OBRA: "READECUACION ELECTRICA EDIFICIO SAN MARTIN 629 TRIBUNALES PROVINCIALES DE VENADO TUERTO "	N° LICITACIÓN PUBLICA: 2/22	
	N° EXPEDIENTE: 212-20586347-5	
COMITENTE:	MODIFICACIONES:	
	Nro Fecha Observaciones	
	0 MAR/22 Emisión original	
PLANO: INSTALACIONES PLANTA BAJA	ESCALA: 1:100	PLANO NRO: IE-01
DESCRIPCIÓN: PLANTA DE ILUMINACION EXISTENTE Y ANTEPROYECTO PLANTA BAJA	MEDIDAS en: MTS	
	DIBUJÓ:	
Poder Judicial de la Provincia de Santa Fe	REVISÓ:

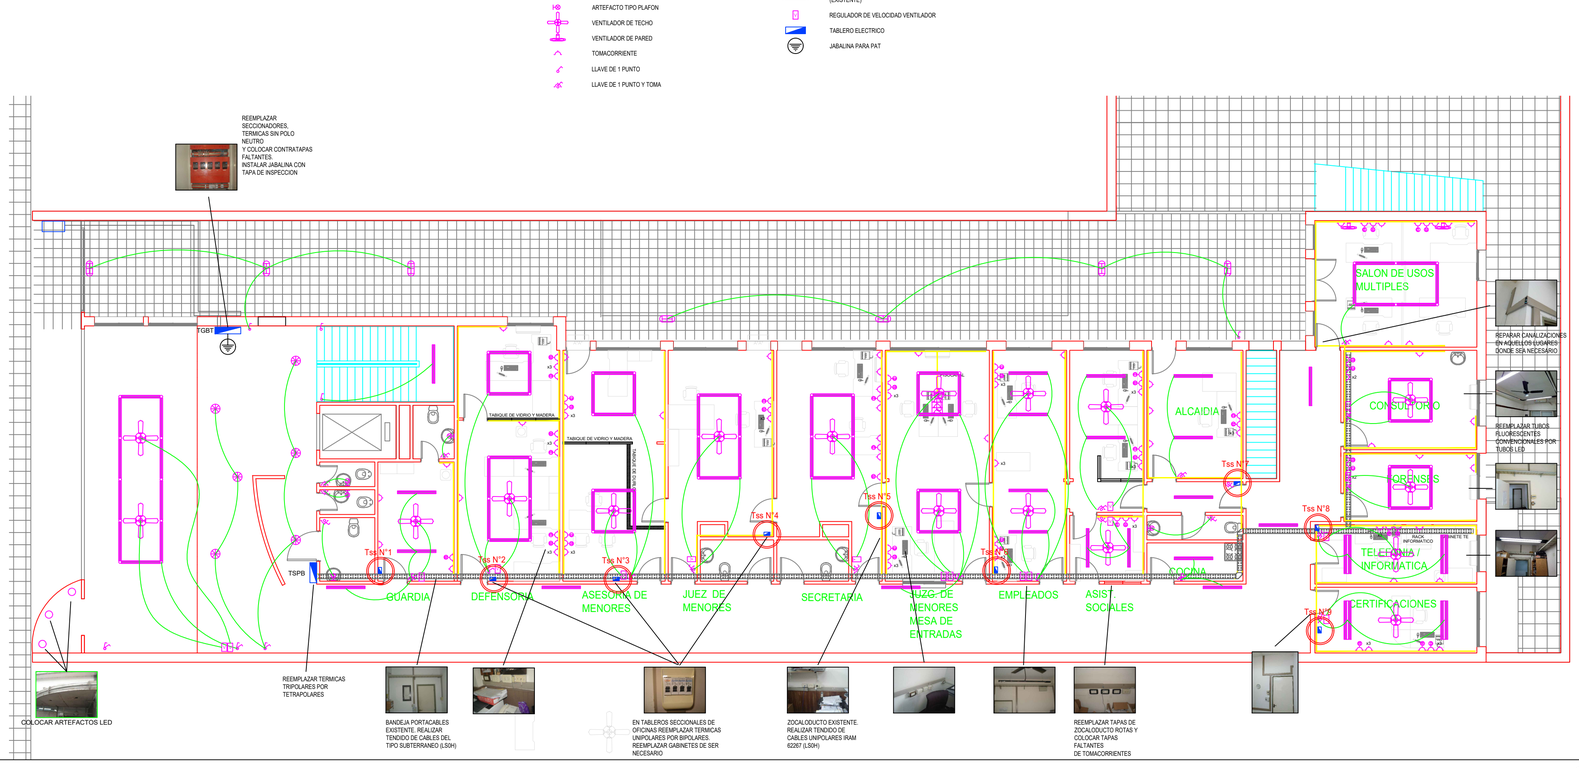
REEMPLAZAR SECCIONADORES, TERMICAS SIN POLO NEUTRO
Y COLOCAR CONTRATAPAS FALTANTES.
INSTALAR JABALINA CON TAPA DE INSPECCION

COLOCAR ARTEFACTOS LED

REEMPLAZAR TERMICAS TRIPOLARES POR TETRAPOLARES

BANDEJA PORTACABLES EXISTENTE. REALIZAR TENDIDO DE CABLES DEL TIPO SUBTERRANEO (LSOH)

EN TABLEROS SECCIONALES DE OFICINAS REEMPLAZAR TERMICAS UNIPOLARES POR BIPOLARES. REEMPLAZAR GABINETES DE SER NECESARIO

ZOCALODUCTO EXISTENTE. REALIZAR TENDIDO DE CABLES UNIPOLARES IRAM 62267 (LSOH)

REEMPLAZAR TAPAS DE ZOCALODUCTO ROTAS Y COLOCAR TAPAS FALTANTES
DE TOMACORRIENTES

REPARAR CANALIZACIONES EN AQUELLOS LUGARES DONDE SEA NECESARIO

REEMPLAZAR TUBOS FLUORESCENTES CONVENCIONALES POR TUBOS LED
